FSN Ref.: M18022

**Dringender Feldsicherheitshinweis**  
**Apollo und Apollo DRF (SID 180)**

**Dringender Feldsicherheitshinweis (FSN)**  
**Apollo und Apollo DRF (SID 180)**  
**Problem der Neigekette**

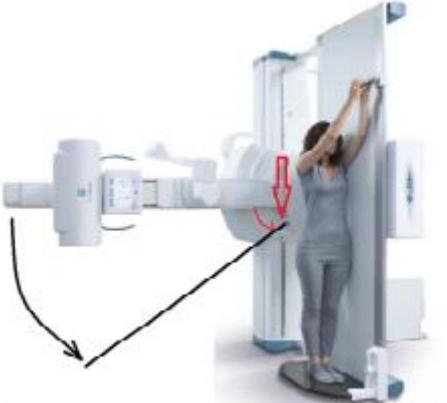
<p>Bei einem Bruch der Kette fällt die Säule herab und stoppt durch Aufschlagen auf den Schultern des DRF-Trägers/SFD wie in der nachstehenden Abbildung gezeigt. So kommt die Säule nicht mit der Tischplatte in Berührung, da der Abstand zwischen Tischplatte und Kollimator in diesem Zustand etwa 0,5 m beträgt:</p>  <p>In der Regel liegt der Patient auf der Tischplatte und der Bediener ist vom Tisch weg oder an dessen Vorderseite.</p> <p>Wenn dieser Hinweis befolgt wird, wird das Restrisiko auf das ursprünglich geschätzte Niveau verringert, wobei die Wahrscheinlichkeit auf das Niveau „unwahrscheinlich“ gesenkt wird.</p>
